AUTORIDAD NACIONAL DE LICENCIAS AMBIENTALES - ANLA -

RESOLUCIÓN N° 01167

“Por la cual se resuelve un recurso de reposición en contra de la Resolución 1343 del 9 de julio de 2019 y se toman otras determinaciones”

Figura 1. Zonificación de manejo Ambiental propuesta por las Sociedades.

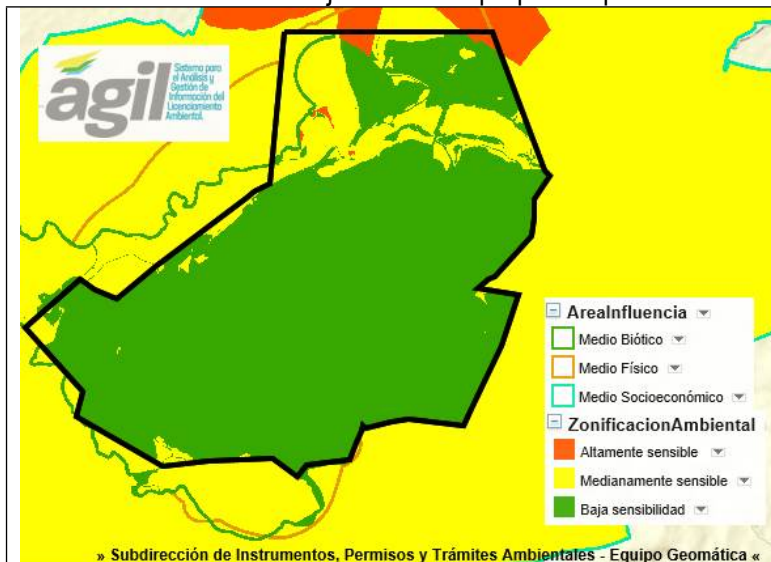
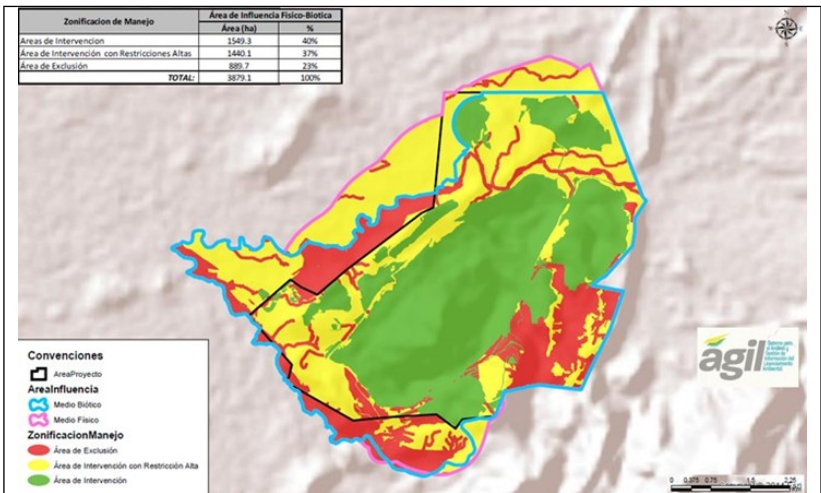
De otra parte y considerando los argumentos expuestos por el recurrente se interpreta que para la Zonificación de Manejo Ambiental presentada en el documento de información adicional con radicación ANLA 20017081522-1-000 del 29 de septiembre de 2017, las Sociedades propusieron los usos definidos por los respectivos instrumentos de planificación y ordenamiento del territorio. Desde el punto de vista técnico se consideró pertinente realizar la comparación entre los usos que definen los instrumentos de ordenamiento territorial (Plan Básico de Ordenamiento Territorial – PBOT y el Plan de Ordenamiento de la cuenca del río Calenturitas – POMCA) y la Zonificación de Manejo Ambiental propuesta por las Sociedades, encontrando lo siguiente:

- Con respecto al PBOT del año 2010, la Zonificación de Manejo Ambiental propuesta por las Sociedades para el proyecto de modificación tiene correspondencia en las áreas destinadas para minería, sin embargo, es importante resaltar que las “Áreas de Preservación Absoluta” como lo es la ronda de protección del río Tucuy definida en el PBOT (2010) no fueron tenidas en cuenta por las Sociedades.

- Con respecto al POMCA del río Calenturitas, la Zonificación de Manejo Ambiental propuesta por las Sociedades para el proyecto de modificación tiene correspondencia en las áreas destinadas para minería, sin embargo, es importante resaltar que no se contemplaron las “Áreas de Conservación” del POMCA como lo es la ronda de protección del río Tucuy y la totalidad de las zonas que pertenecen a las Reservas Forestales de Ley 2da de 1959 según lo definido en el PBOT.

De acuerdo con lo anterior, desde el punto de vista técnico se puede concluir que la ANLA independiente de la pertinencia o no de los criterios técnicos que fueron utilizados para establecer la Zonificación de Manejo Ambiental establecida en el artículo 4 de la Resolución 1343 del 9 de julio de 2019, y el alcance de la misma, no tuvo lugar propiamente sobre una modificación de los instrumentos de planificación y ordenamiento del territorio como se argumenta en el recurso de reposición, sino que

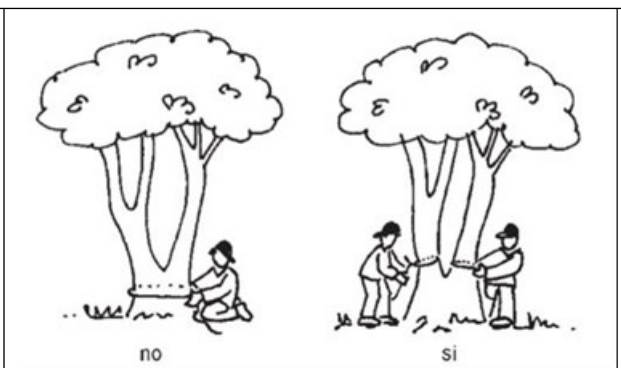
3. Para la medición del PAP en árboles ramificados desde la base se tienen varias alternativas: Hasta cinco ramas: se suman los PAP y en observaciones se indica el número de ramas; Más de cinco, la promedio y en observaciones el número de ramas y con más de diez ramas se clasifica como de múltiples ramas.”

Bajo este escenario, el cálculo del volumen total del individuo se realiza aplicando la correspondiente fórmula una sola vez, posterior a la suma de los PAP (CAP) o DAP de cada uno de los fustes del árbol ramificado tal y como se señala.
